DOSSIER 2520_STEE29	ONTWERP NIEUWBOUW VAN EEN RIJWONING + KANTOOR	BOUWHEER	Naam opdrachtgever Straat opdrachtgever 0000 Stad opdrachtgever Telefoon opdrachtgever	ARCHITECT	Atelier Detail BVBA Ijzerweglaan 5 9050 Gent 09/278.55.67 info@atelierdetail.be	INHOUD NT Gelijkvloers
FASE BOUWAANVRAAG	BOUWPLAATS					SCHAAL 1:100
TEKENAAR IT	Steenhouwersstraat 29 9050 Gent 20e afd, sec.: A, nr.:182Y					DATUM 20/01/2026

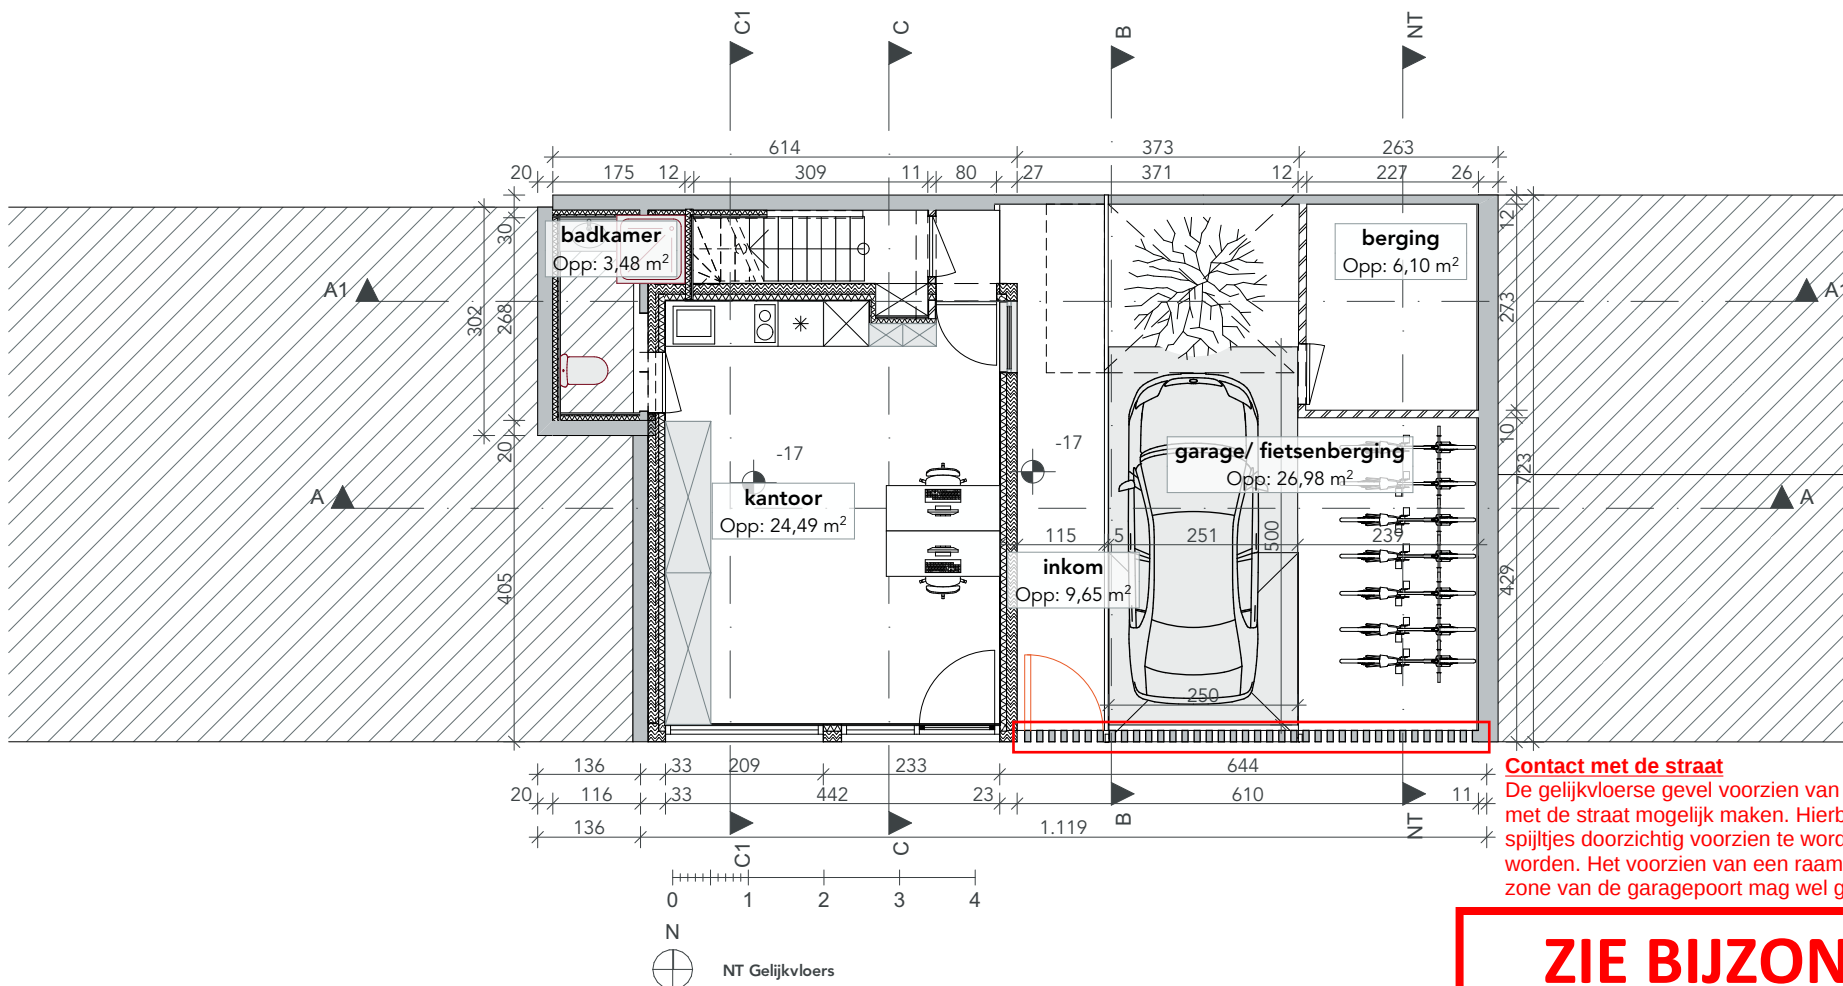
Contact met de straat
De gelijkvloerse gevel voorzien van spijltjes moet voldoende contact met de straat mogelijk maken. Hierbij dient de afstand tussen de spijltjes doorzichtig voorzien te worden en kunnen deze niet opgevuld worden. Het voorzien van een raampartij is hier wel mogelijk. De zone van de garagepoort mag wel gesloten voorzien worden.

**ZIE BIJZONDERE
VOORWAARDE(N)**
